Kragerø kommune

Arkivsak-dok. 19/00378-57
Saksbehandler Trond Hjellvik

SAKSFRAMLEGG 2. GANGS BEHANDLING - Gbnr 12/26 - Detaljregulering for Garnvik gård - Rørvik

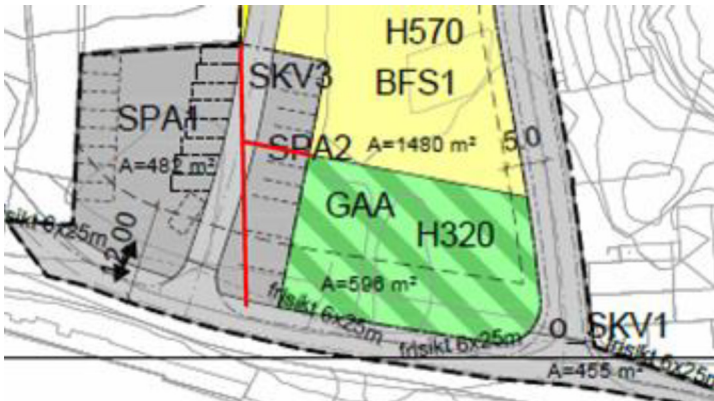
Det er en intensjon i plansaken at det nye bygget skal ha en plassering «samme sted» som låvebygningen har hatt. I høringsforslaget er det likevel angitt byggegrenser som etter kommunedirektørens oppfatning ikke i tilstrekkelig grad sikrer dette. I innspill fra fylkeskommunen påpekes betydningen for vernehensynet at bygget så langt som mulig bort fra gårdsbygningen tilsvarende der hvor låven står i dag.

For å sikre og fiksere nybyggets plassering på tomten finner kommunedirektøren det nødvendig å stramme inn byggegrensene i vesentlig grad. Dette fremgår av skisse nedenfor figur 3 og er vist i forslag til revidert plankart. Innenfor viste byggegrenser vil det være tilstrekkelig areal for bygningen som foreslås.

- Byggegrense settes slik at det sikres en minimumsavstand på 20 m til gårdens hovedbygning samtidig som plassering blir sikret mest mulig lik låvens plassering i dag. Det foreslås at byggeområdet avgrenses til et areal på ca. 880 m²

Ros-rapport

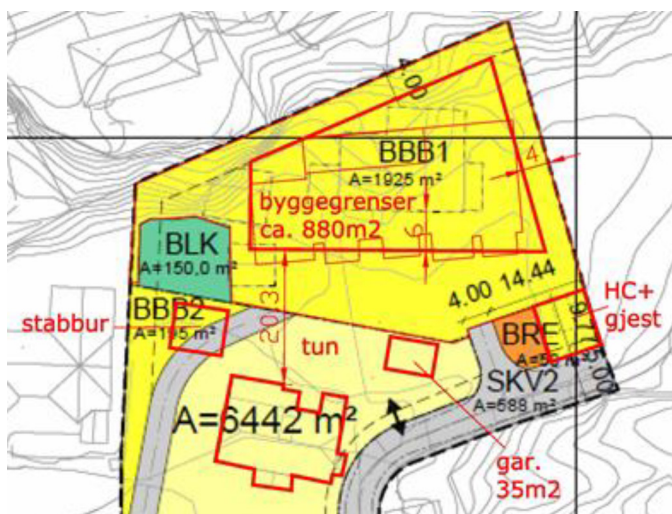
Det er delvis uavklart steinsprangfare fra fjellskrenten bak låven. En befaringsrapport beskriver området som bestående av stabil bergart. Likevel er det avdekket ustabile forhold med sprekkdannelser og behov for tiltak i deler av skrenten. Området for øvrig er bare delvis tilgjengelig og synfart.

Kommunedirektørens vurdering er at forholdene ikke er tilstrekkelig avklart og, at det er behov for ytterligere dokumentasjon før bygging kan tillates. Det foreslås derfor en ny rekkefølgebestemmelse for videre geoteknisk undersøkelse og tiltaksrapport samt gjennomføring av sikringstiltak. Plankartet bør oppdateres med faresone H310 ras- og skredfare på området og med tilhørende bestemmelser.

Ansvarlig søker har levert oppdatert ROS
